# CENTRE POLICE CANTONALE

CONCOURS D'ARCHITECTURE POUR LE  
CENTRE DE LA POLICE CANTONALE  
AU MONT-SUR-LAUSANNE

REGLEMENT ET PROGRAMME  
REponses AUX CONCURRENTS  
RAPPORT DU JURY

JUILLET 1986

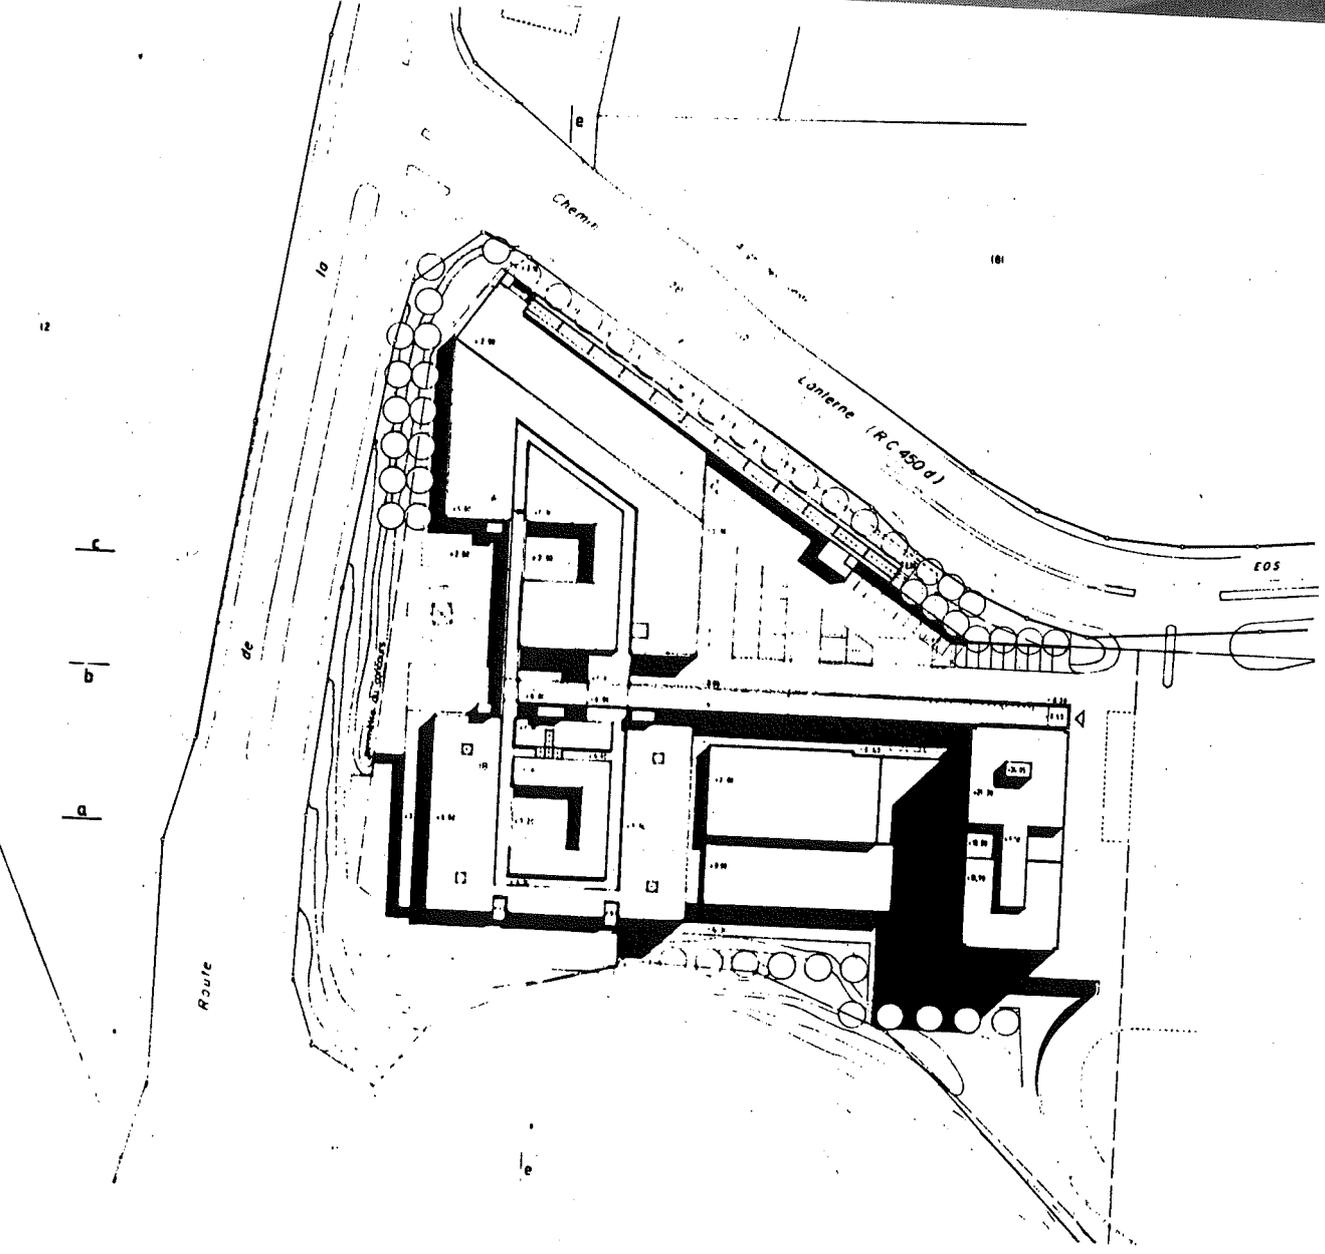
La séparation des zones n'est pas évidente, tout spécialement pour la zone C répartie sur trois niveaux.

L'organisation des secteurs n'est pas toujours claire, par exemple l'accès à l'instruction physique se fait par le restaurant ou par l'extérieur.

La position du centre d'engagement en rez-de-chaussée nécessite des mesures particulières de sécurité.

L'orientation est-ouest des locaux est satisfaisante du point de vue de l'éclairage et du bruit.

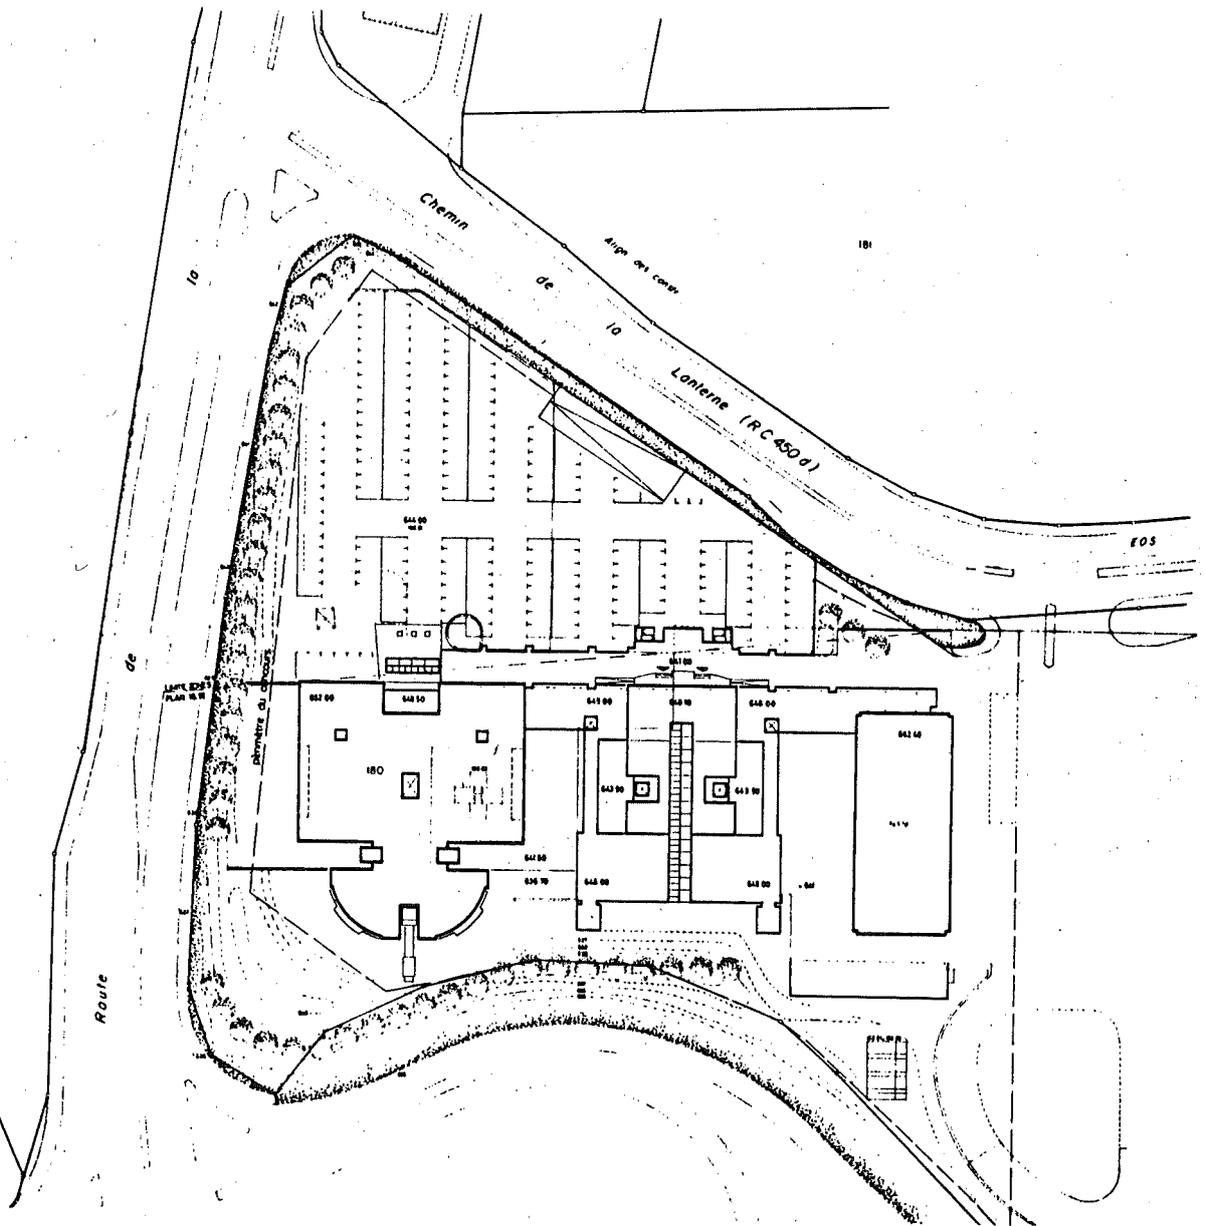
Le choix d'un parti horizontal a pour conséquence l'occupation totale du terrain faisant fi de la topographie.

Le seul rapport avec l'existant consiste en un long couloir-passerelle qui se conclut par l'entrée principale, sous-dimensionnée, située au droit du bâtiment de gendarmerie et de ce fait totalement décentrée.

Les espaces intérieurs et les circulations compliquées ne présentent pas d'intérêt particulier. Les patios permettraient une variété d'ambiance qui n'est pas exploitée.

La circulation des véhicules dans le parking est compliquée. Des accès directs sont prévus du parking à la zone B, ce qui n'est pas admissible, et confirme l'excentricité de l'entrée principale.

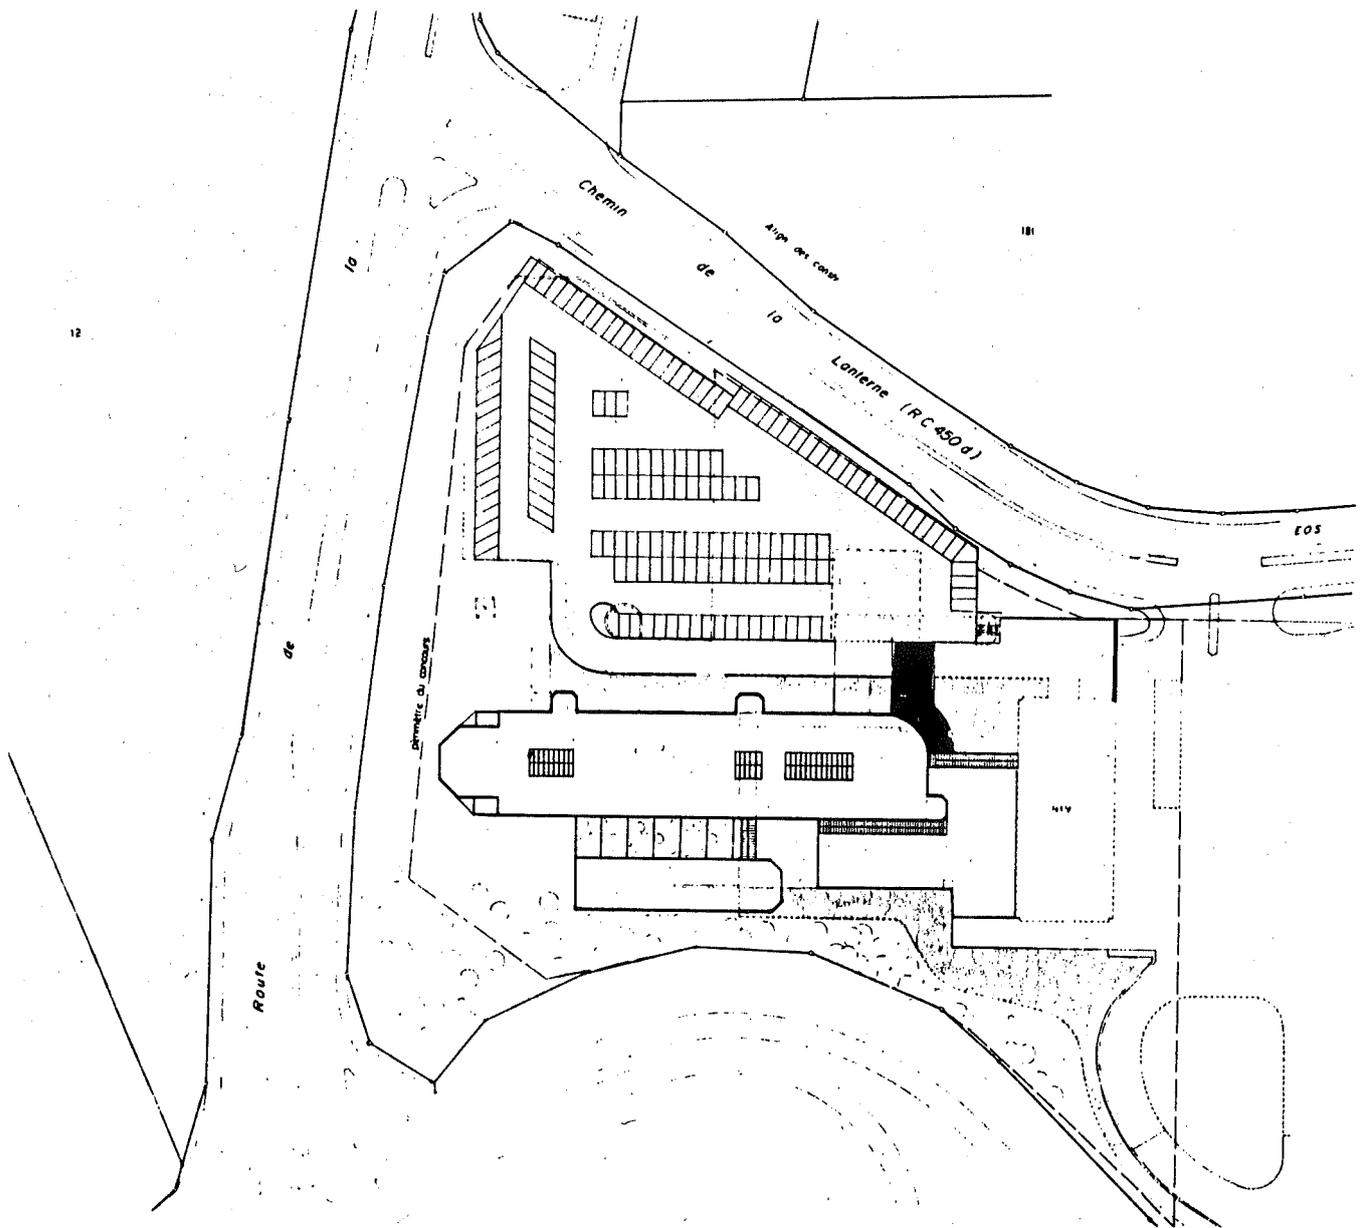
Le parti choisit propose la création de deux bâtiments principaux faisant appel à un registre de formes et de moyens disparates et non maîtrisés. De plus, l'implantation nécessite un remaniement considérable de la topographie. L'ambiance intérieure souffre d'une débauche de moyens spaciaux souvent inadaptés, notamment du point de vue des circulations.

Les circulations des voitures et des piétons sont bonnes, mais l'entrée est rendue ambiguë par le traitement du bloc ouest.

La séparation des zones B et C n'est pas toujours assurée; l'organisation des secteurs n'est pas rationnelle. Le découpage des formes des bâtiments limite considérablement la souplesse d'utilisation et rend peu agréable l'ambiance de certains locaux.

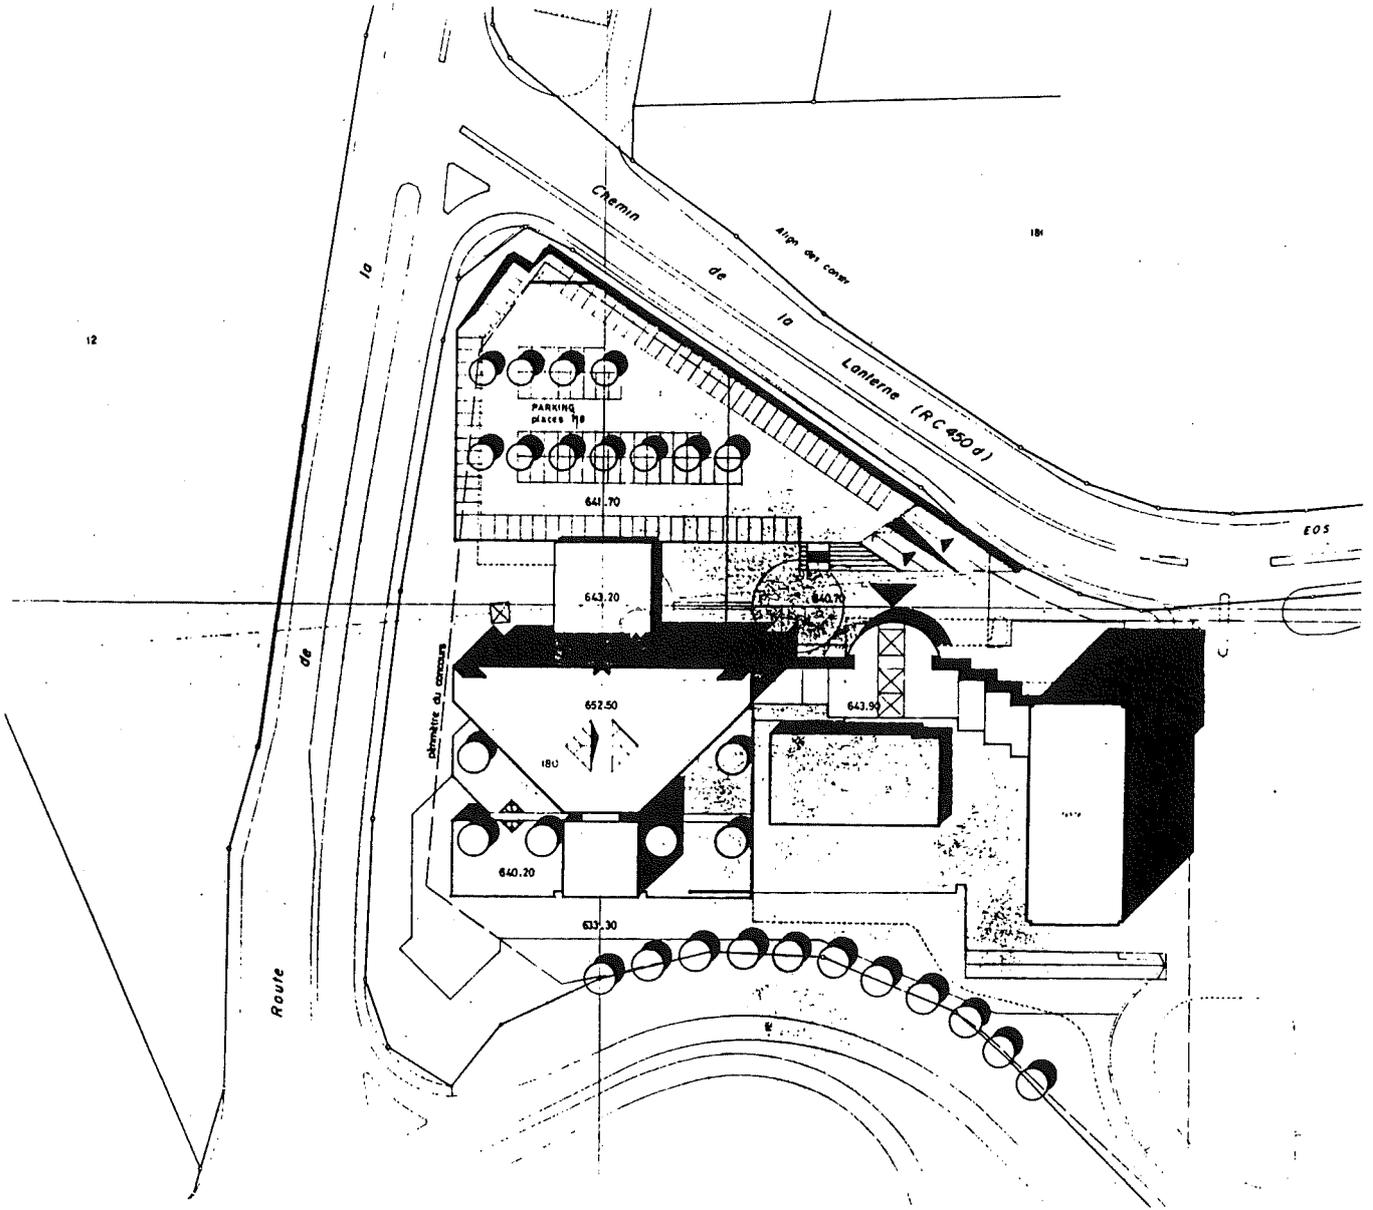
Le projet se développe en terrasse sur le pourtour sud et ouest du terrain en utilisant la butte existante comme articulation avec l'extension. La volumétrie apparemment systématique est arbitraire par rapport au plan, au programme à la construction. La répétition d'éléments identiques est mal exploitée dans le projet.

L'arrivée et la circulation automobile sont compliquées et malaisées, l'entrée dans le complexe est difficilement trouvable. Le restaurant possède un double accès dont un par la zone B, ce qui est regrettable. Le nombre d'accès à la zone C, notamment par les escaliers et ascenseurs généraux n'est pas conforme aux exigences. Une circulation verticale dans les vestiaires actuels de la salle de sport n'est pas admissible. Les couloirs représentent des espaces inintéressants.

L'organisation des secteurs est compliquée et la forme du bâtiment limite considérablement la souplesse d'évolution.

Les excavations et les démolitions sont peu importantes. Toutefois, la liaison avec le bâtiment de gendarmerie entraîne des modifications sensibles de l'existant.

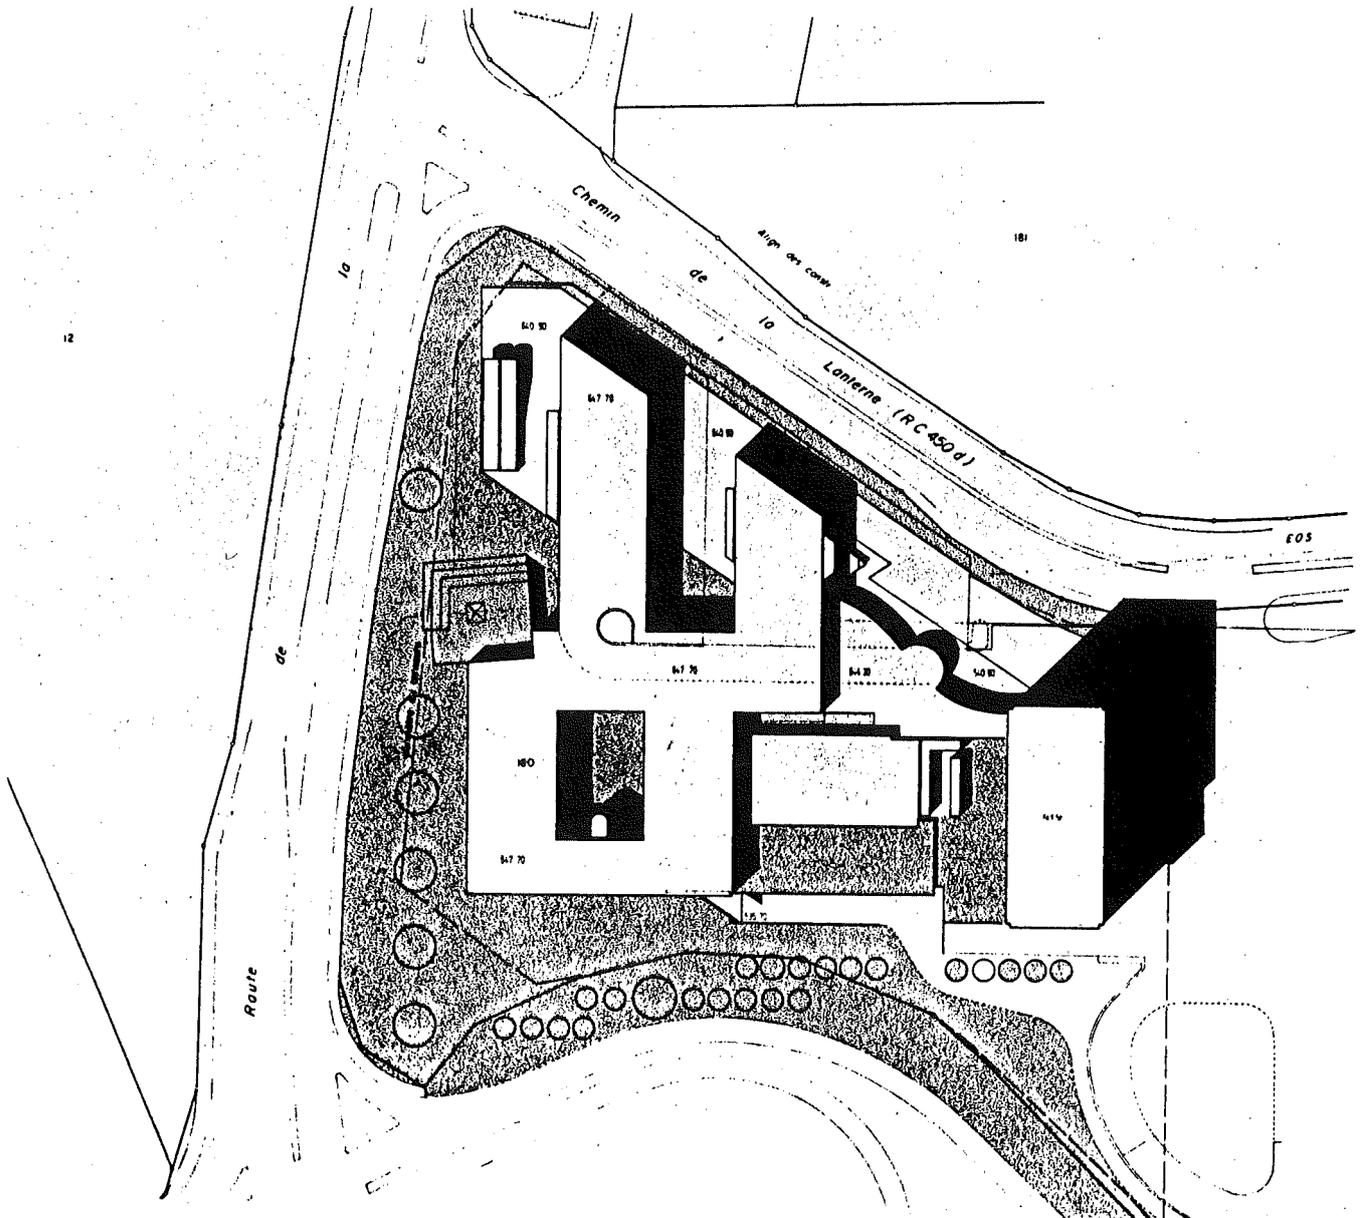
La liaison continue entre les deux niveaux du parking n'est pas résolue. L'accès des piétons est néanmoins agréable.

Il manque la séparation entre les zones A et B. La zone C organisée sur deux niveaux est traversée par des circulations verticales, ce qui limite son cloisonnement. De plus, la reconnaissance des zones B et C n'est pas évidente. L'organisation des secteurs est souvent dispersée et certaines liaisons sont mal respectées. La souplesse d'utilisation est limitée dans certains secteurs.

Le système de distribution est clair et l'ambiance des cours intérieures agréables. Les nuisances routières semblent limitées par les orientations et les distances par rapport aux voies de circulation.

Le système constructif semble économique malgré l'importance de l'excavation.

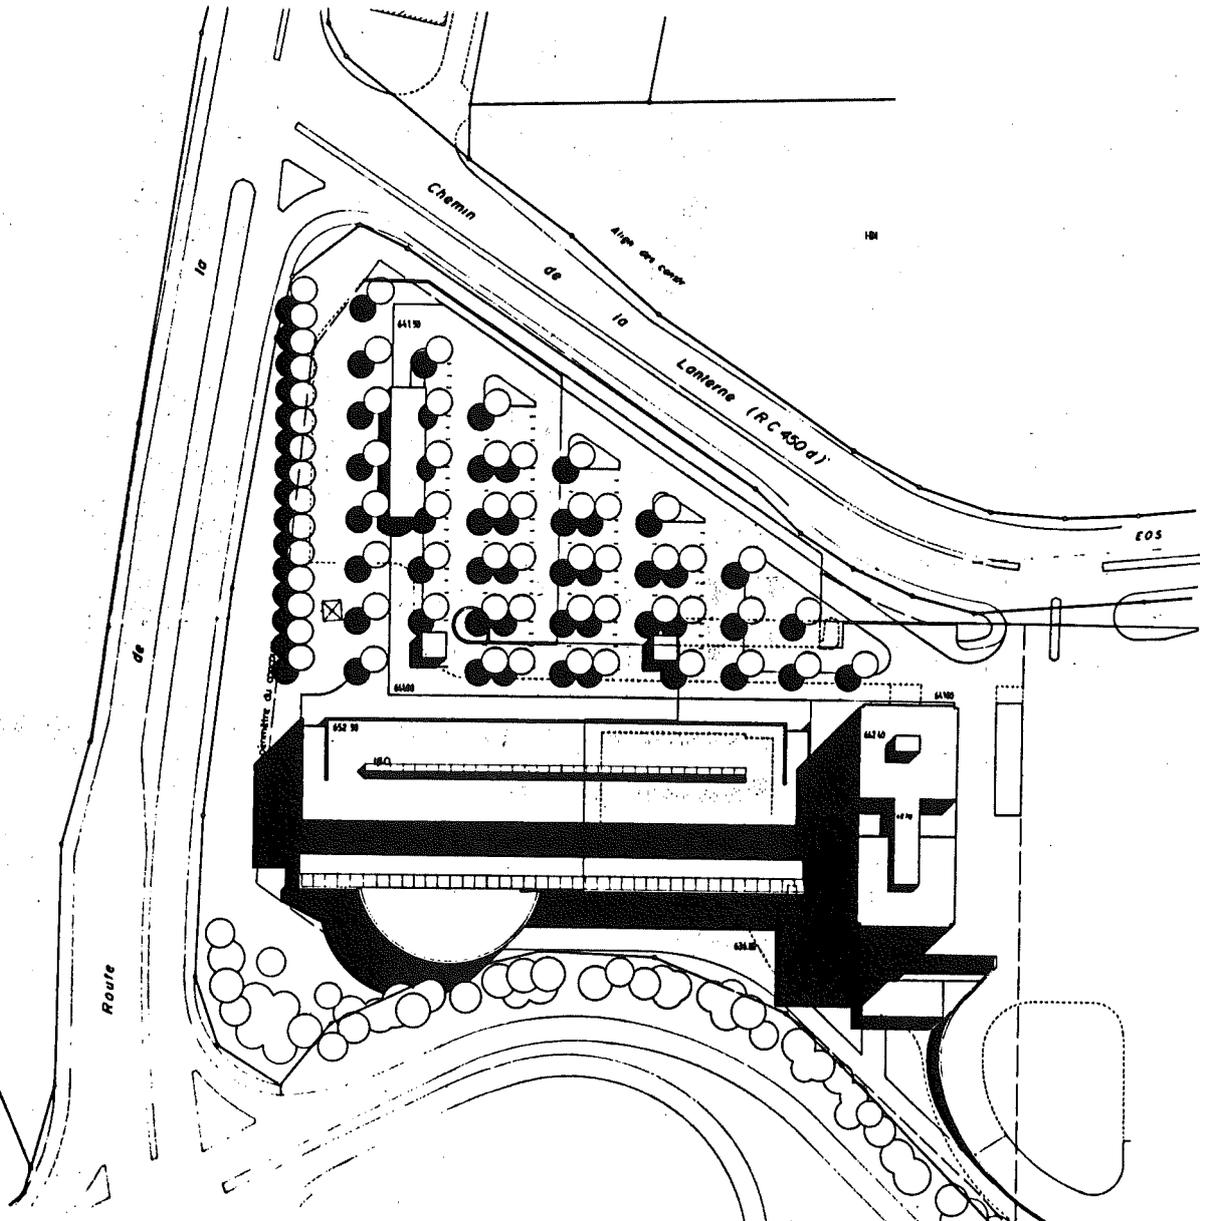
Le projet se caractérise par la présence d'un bâtiment de masse comparable à l'existant, implanté perpendiculairement à ce dernier. La liaison avec l'immeuble de gendarmerie se réalise de manière artificielle par une passerelle longue et étroite. Les adjonctions et leur accrochage au bâtiment principal sont arbitraires formellement et par rapport à leur contenu. Les masses sont bien regroupées sur la butte ouest dégageant le groupe sport et le parking.

L'accès au parking est aisé; cependant, l'entrée des piétons provenant de l'étage supérieur du parking est difficile. Le maintien d'une entrée séparée pour le bâtiment de gendarmerie n'est pas admissible.

La séparation des zones n'est pas claire, notamment dans le secteur du restaurant. Les circulations intérieures sont compliquées et limitent la flexibilité du plan.
